IMPIANTO DI RECUPERO RIFIUTI SPECIALI NON
PERICOLOSI INERTI
da realizzarsi nella cava "Postumia"

VERIFICA DI ASSOGGETTABILITÀ ALLA
PROCEDURA DI VALUTAZIONE DI IMPATTO
AMBIENTALE
INTEGRAZIONI

RELAZIONE TECNICA INTEGRATIVA

Figura 1: planimetria di scavo del progetto di ampliamento, il nuovo lotto è sulla destra

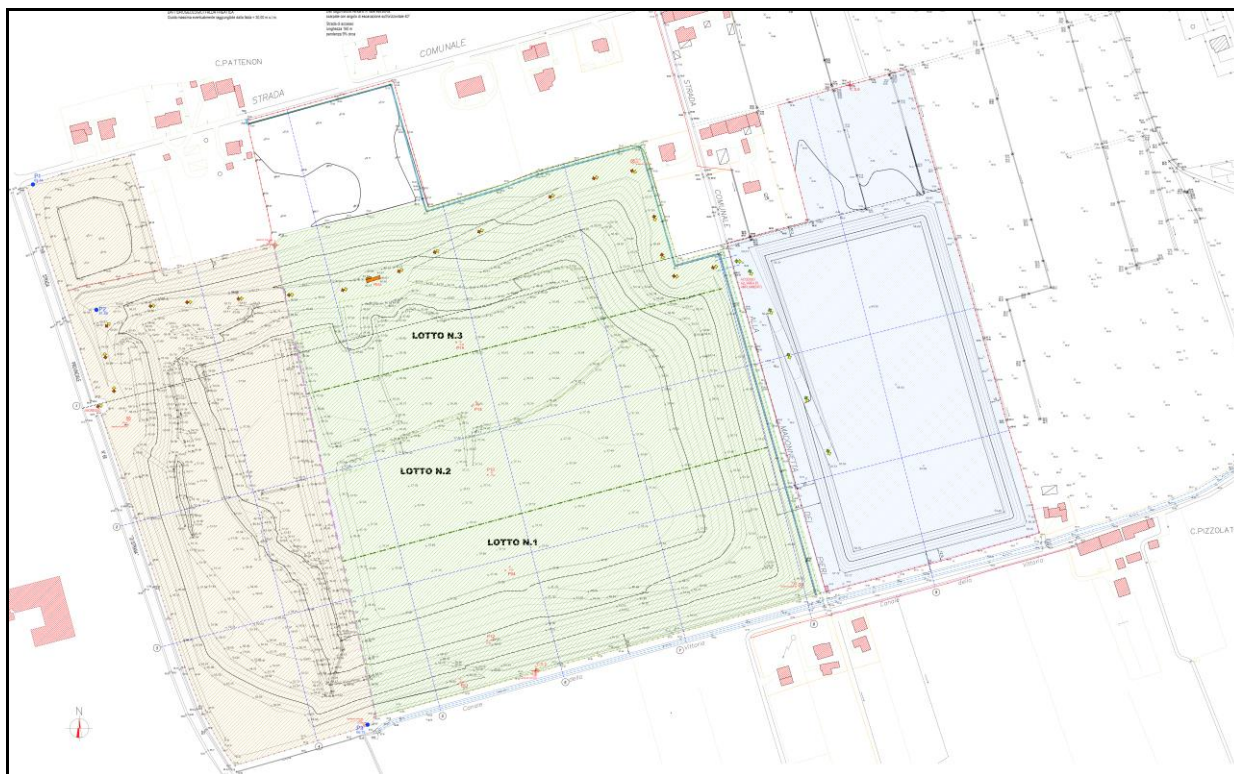
Si chiede di integrare la documentazione presentata alla luce del progetto di ampliamento dell'attività estrattiva che prevede la creazione di un nuovo lotto a Est della cava esistente: (POSTUMIA CAVE S.R.L., SEDE LEGALE VIA PER SALVATRONDA, 21/D – 31033 CASTELFRANCO VENETO (TV). PROGETTO 2018 DI AMPLIAMENTO DELLA CAVA DI GHIAIA DENOMINATA “POSTUMIA” AUTORIZZATA CON D.G.R. N. 2908 DEL 14/10/2008 – VERSIONE 2025. COMUNE DI LOCALIZZAZIONE: TREVIGNANO (TV). COMUNE INTERESSATO: ISTRANA (TV). PAUR (ART. 27-BIS DEL D.LGS. N. 152/2006, L.R. N. 12/2024, REGOLAMENTO REGIONALE N. 2/2025). CODICE PROGETTO: 49/25.).

Si chiede in particolare di inserire tale ampliamento nella documentazione grafica e di comprendere nelle varie valutazioni anche gli impatti cumulati potenzialmente derivanti da questa attività.

È allegata nuovo elaborato grafico, TAV. B06, con la planimetria con ubicate i tre progetti che insistono sulla cava “Postumia”:

Lo studio preliminare ambientale presentato (A01) ha analizzato l'effetto cumulo delle altre attività presenti in prossimità, come illustrano nella figura 6 dell'elaborato, senza considerare, tuttavia il progetto di ampliamento della cava, che era in iter di approvazione.

Il progetto di ampliamento interviene su un'area di 9,39 ha per una profondità di 15 m, che determina un'estrazione di un volume lordo di 788.885 m³ di materiale ghiaioso (compreso il terreno di copertura). L'attività sarà svolta in adiacenza alla cava attuale ma separata da questa da un diaframma.

Figura 3: estratto del PGBTT del Consorzio di Bonifica Piave – Carta topografica dei principali manufatti di bonifica e ad uso promiscuo

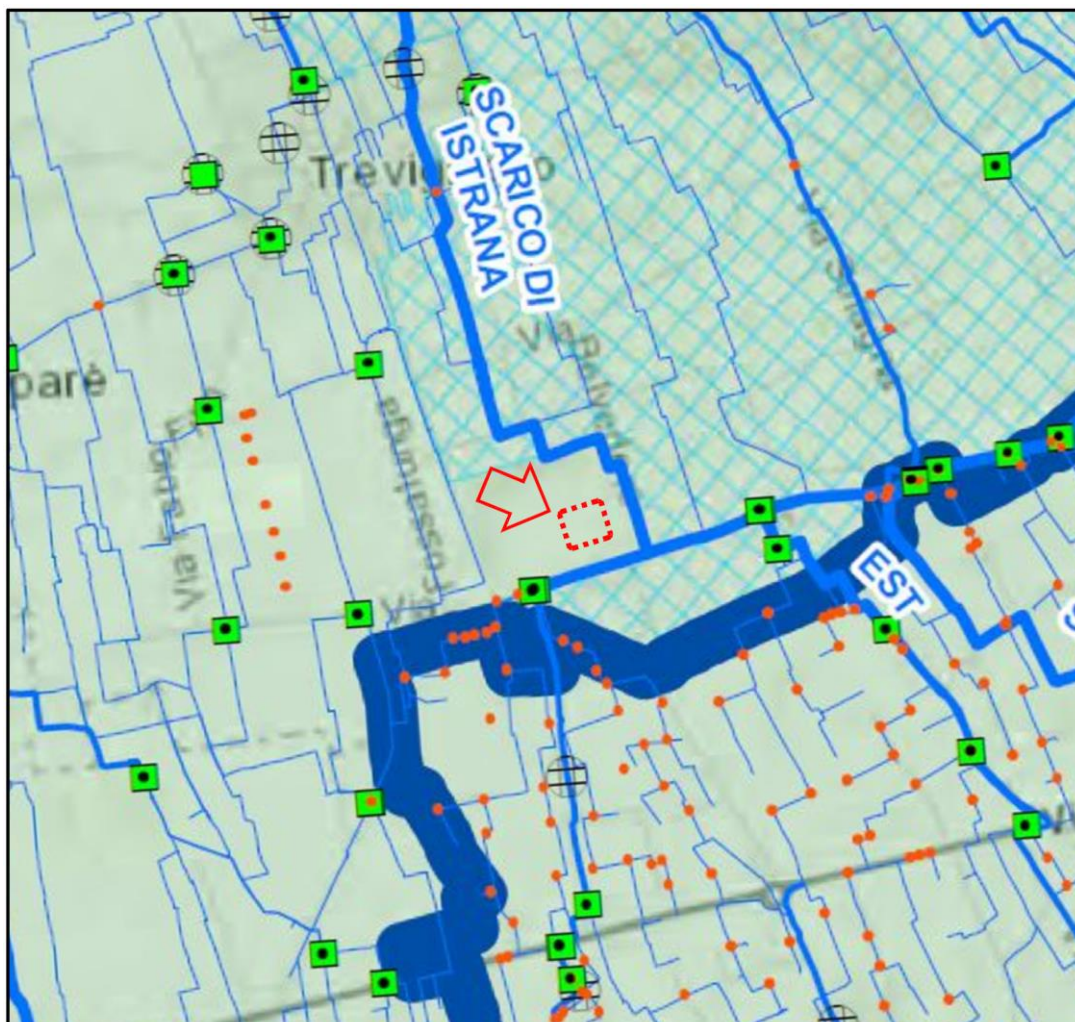
Si chiede di approfondire la documentazione relativamente all'assenza di corsi d'acqua limitrofi capaci di svolgere la funzione di recettori di eventuali scarichi (pag. 25 dello SPA – Relazione Tecnica).

I vari canali siano indicati in un elaborato grafico.

Il sito ricade in alta pianura, caratterizzata, quindi, dall'assenza di corsi d'acqua naturali. L'idrografia della zona, creata in prevalenza per l'irrigazione del territorio agricolo, è gestita dal Consorzio di Bonifica Piave. Di seguito produciamo un estratto del Piano Generale di Bonifica e Tutela del Territorio con la rete idrografica.

La canalizzazione più prossima è lo scarico d'Istrana che corre adiacente ai lati Est e Sud della cava. Il Consorzio gestisce la rete idrica ai fini dell'allontanamento delle acque di scolo e della difesa idraulica del territorio, nonché per assicurare le produzioni agricole, ed è responsabile dell'aspetto qualitativo delle acque.

L'immissione delle acque di varia provenienza nella rete consortile non è spesso assentita, Per il sito della Cava "Postumia", in particolare, il Consorzio di Bonifica Piave interpellato dallo scrivente ha ribadito la non disponibilità ad accogliere le acque nella rete irrigua.
